## Krycí list ZBV

Název a evidenční číslo Stavby: <b>„III/25919 Skalsko, rekonstrukce“</b> Název stavebního objektu/provozního souboru (SO/PS): <b>SO 101 komunikace</b>	Číslo SO/PS / / číslo Změny SO/PS: <b>101/ 2</b>	Číslo ZBV: <b>3</b>
-----------------------------------------------------------------------------------------------------------------------------------------------------------------	--------------------------------------------------------	------------------------

## Změnový list

Název změny: **Snížení výměr na základě skutečného provedení prací**

List 6.2

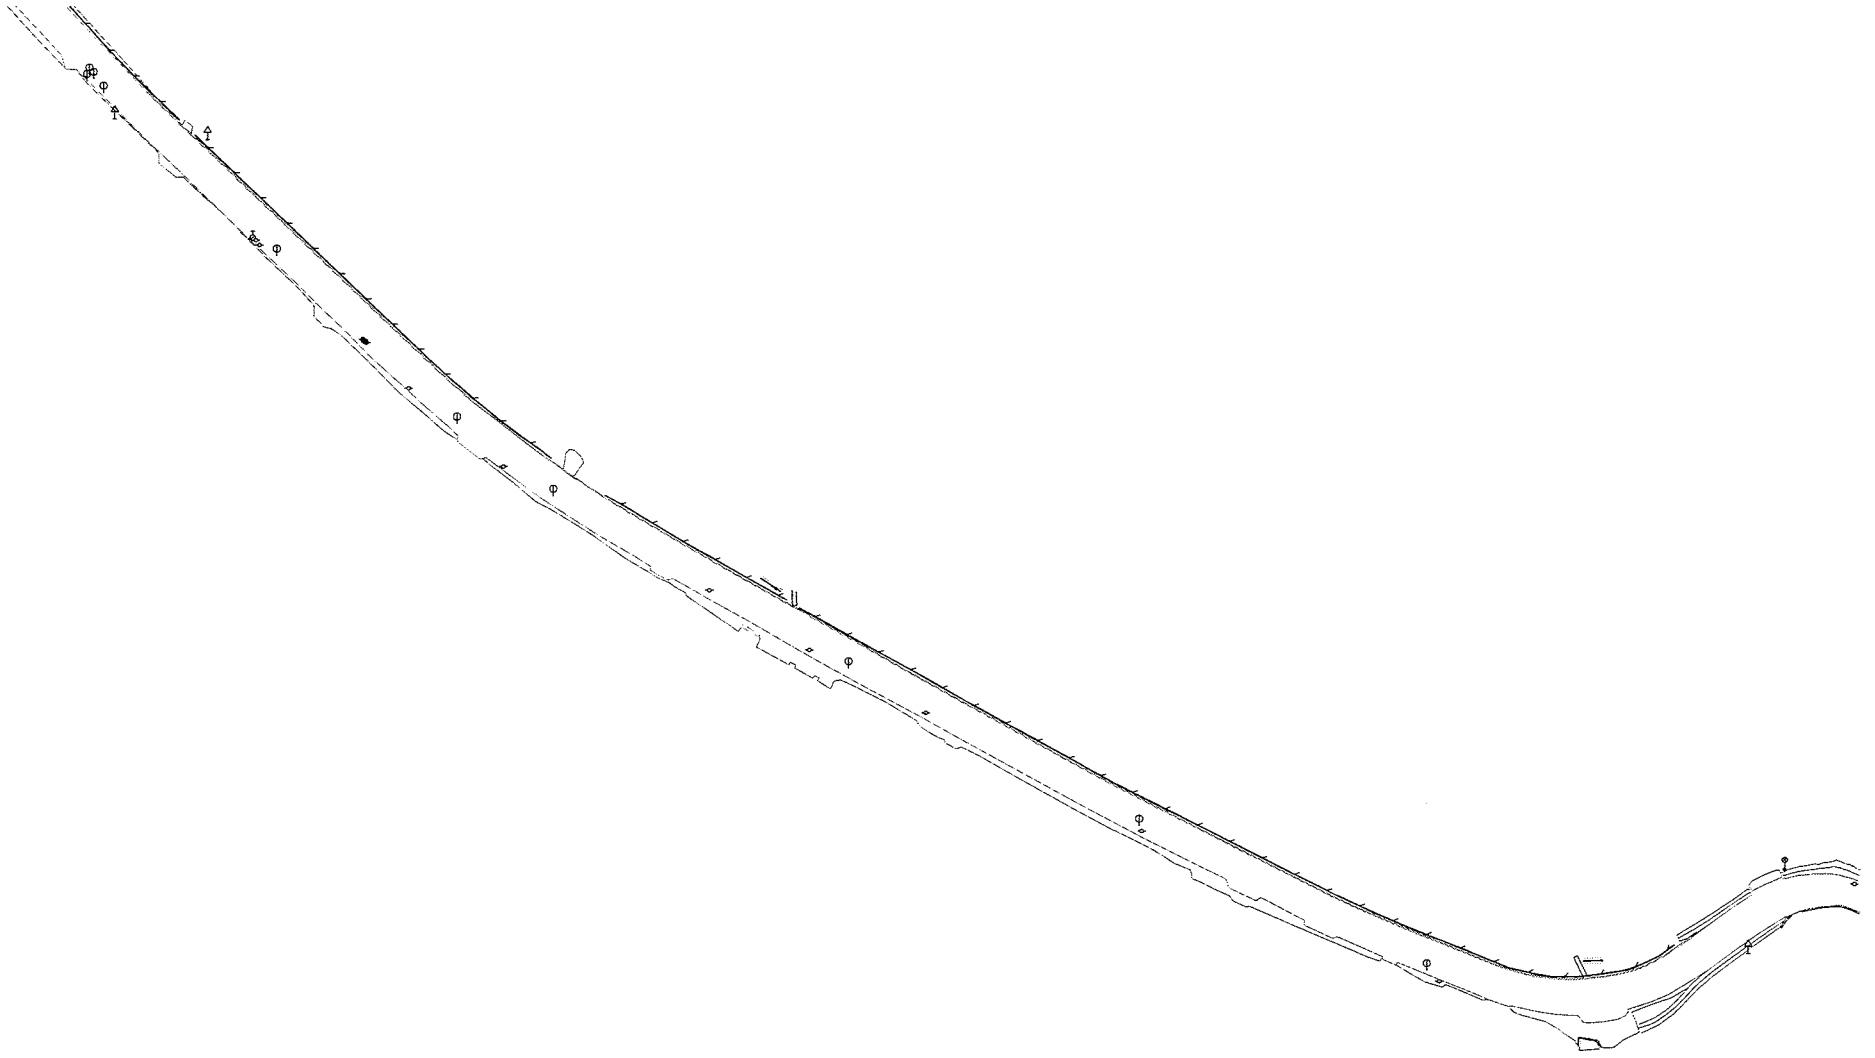
Dále byly v prostorovém modelu spočítány výměry obrusné a ložní vrstvy.

Tabulka - VÝMĚRY	
ložní vrstva	4 998 m <sup>2</sup>
obrusná vrstva	4 891 m <sup>2</sup>

Obr. 1 přerušení průběžných silničních svodidel

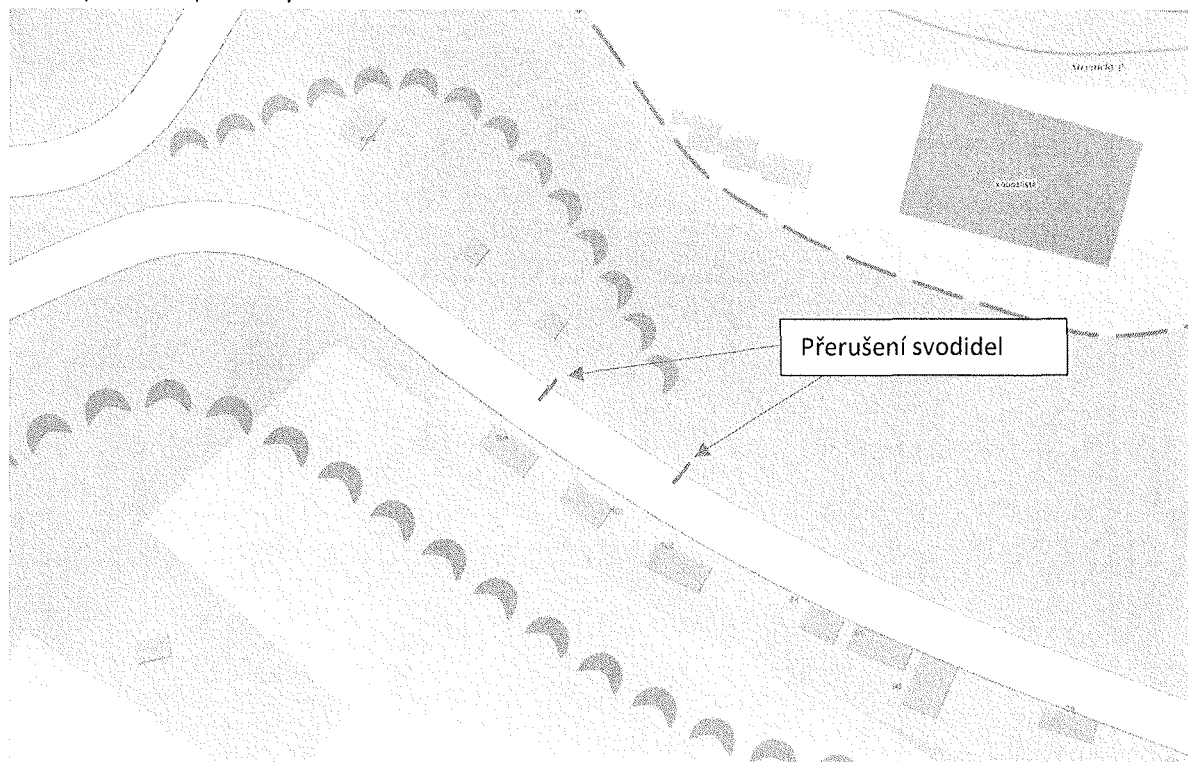
- zachování přístupu na pěší cestu vedoucí k vlakovému nádraží pomocí přerušení průběžných silničních svodidel. (obr. 1)

Jedná se o opatření pro zvýšení bezpečnosti chodců, kteří jsou nuceni jít po silnici III/25919, jednak k vlakovému nádraží a dále pak občané, kteří denně absolvují cestu do obce za účelem docházky dětí do základní a mateřské školy a za sociální vybaveností (lékař, pošta, obchod), kde šířkové poměry komunikace nejsou dimenzovány pro pěší provoz našich občanů.

- na základě požadavku nového vedení OÚ Skalsko o změnu oproti zadávací PD spočívající v přerušení zádržného systému ( svodidla ) v místě napojení stezky pro pěší na silnici č. III/25919, neboť stezka je hojně využívána jako spojnice mezi obcí a vlakovou zastávkou.

Na základě požadavku obce Skalsko, souhlasím s navrženým řešením. Tedy přerušením průběžného silničního svodidla v místě navazující pěší cesty. Jedná se o přerušení zaoblenou koncovkou svodidel. Přerušením silničního svodidla bude zachován přístup místních občanů na tuto pěší cestu a nebudou nuceni využít pozemní komunikaci jako cestu k vlakovému nádraží a za účelem docházky dětí do základní a mateřské školy, za sociální vybaveností (lékař, pošta, obchod), kde šířkové poměry komunikace nejsou dimenzovány pro pěší provoz.
